改善箇所説明図

改善の内容

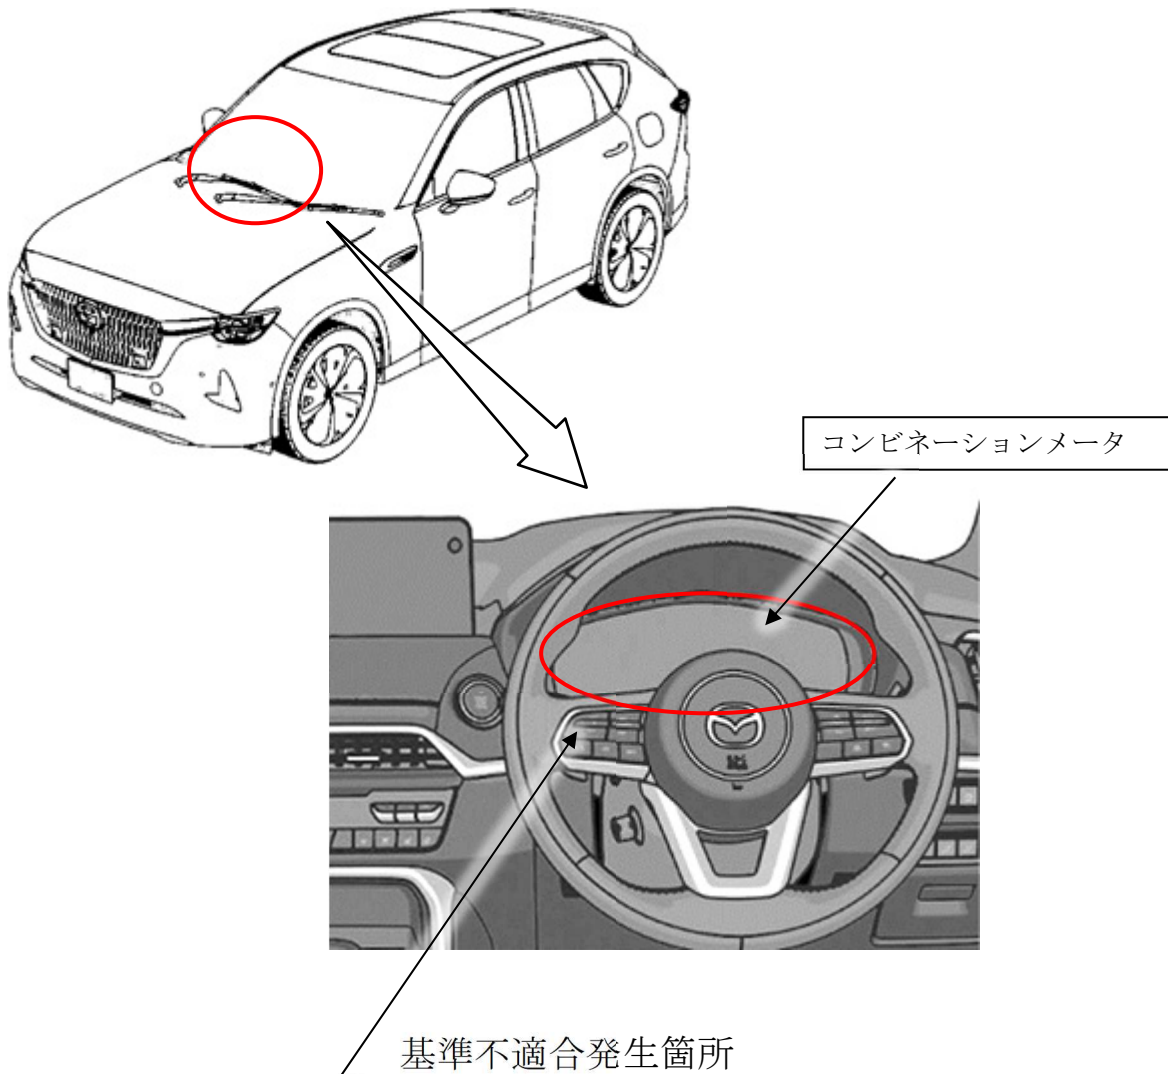
コンビネーションメータにおいて、市場整備のため制御プログラムを配信する際の条件設定が不適切なため、整備時に誤った制御プログラムが書き込まれたものがある。そのため、クルージング&トラフィック・サポートの機能で走行中にハンドルから手を放す、または緩く握った状態が一定時間続いた場合に作動する、ハンドル操作を促すための警告がコンビネーションメータに表示されないおそれがある。

全車両、コンビネーションメータの制御プログラムを正しいプログラムに修正する。

識別：車台番号打刻のハイフン後5番目の数字上部に白ペンを塗布する。
